Die von Ihnen bestellte Windfahne mit der ET-Nr. 3481 ist leider nicht mehr lieferbar.

Lieferumfang des Umbausatzes:	Windfahne	Nr. 4517
ET-Nr.: 6202	Spannhülse	Nr. 3935

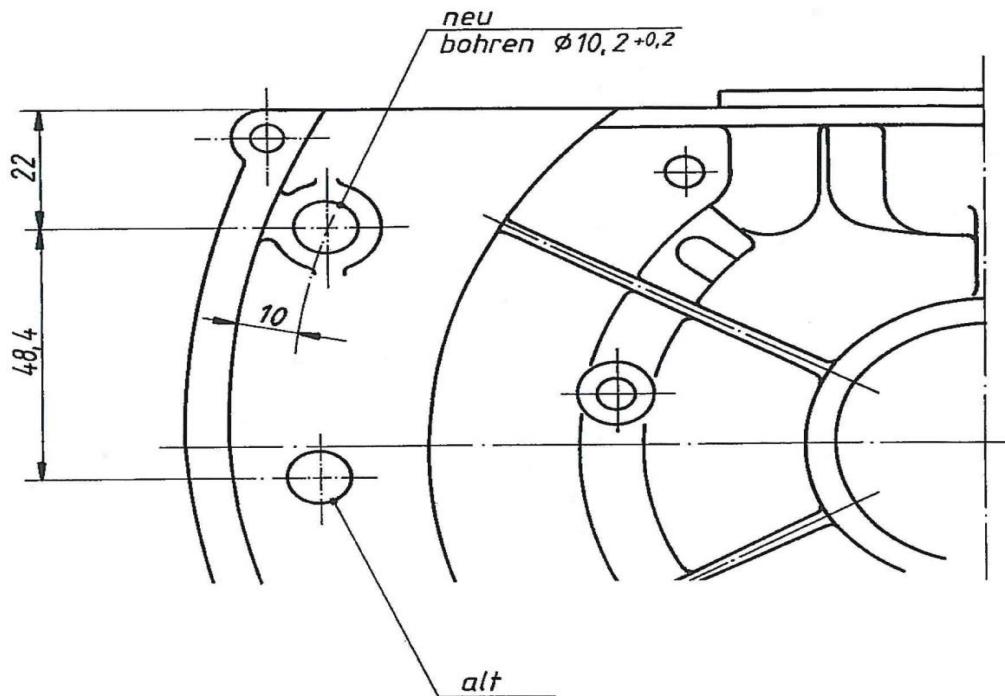
Um die anbei gelieferte Windfahne mit der ET-Nr. 4517 montieren zu können, ist eine Bohrung im Kurbelgehäuse Zündseite nach obiger Skizze anzubringen.

Außerdem ist in der Mitte der untersten hohen Zylinderrippe ein 10 mm tiefes Loch mit Durchmesser 2 mm zu bohren; in dieses Loch wird die mitgelieferte Spannhülse mit der ET-Nr. 3935 eingeschlagen - sie dient als Anschlag für die Windfahne.

Am Vergaser ist der Drosselpklappenhebel durch die ebenfalls mitgelieferte Gabel mit der ET-Nr. 4502 zu ersetzen.
